改善箇所説明図

消防用自動車の電気装置において、電気回路内に組み込まれているヒューズブルリンクの接続端子のかしめが不適切なため、抵抗値が大きくなり端子部が発熱することがある。そのため、そのままの状態で使用を続けると、端子のかしめが異常発熱して溶損し、電気回路が絶たれ、最悪の場合、走行不能となるおそれがある。

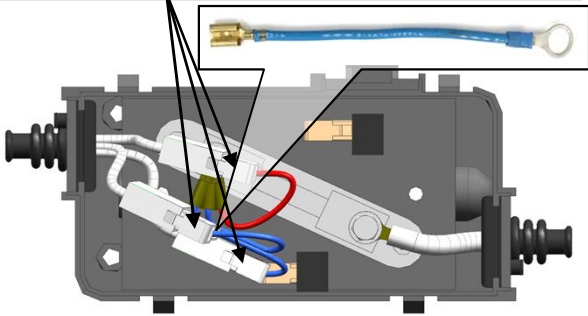
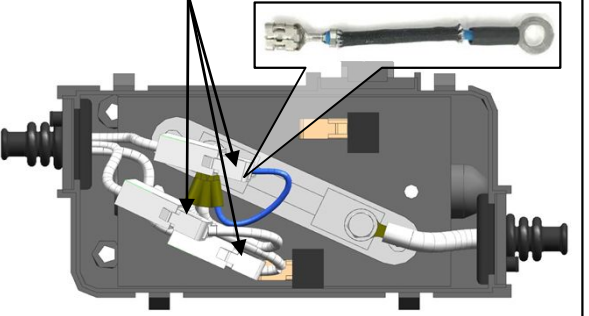
改善前	改善後
ヒューズブルリンクの端子部のかしめ部が不適切なため、かしめ部が異常発熱し、溶損する。	端子部にはんだを追加することでかしめ部の発熱を抑え、耐久性をアップする。

改善の内容： 全車両、ヒューズブルリンクを対策品に交換する。
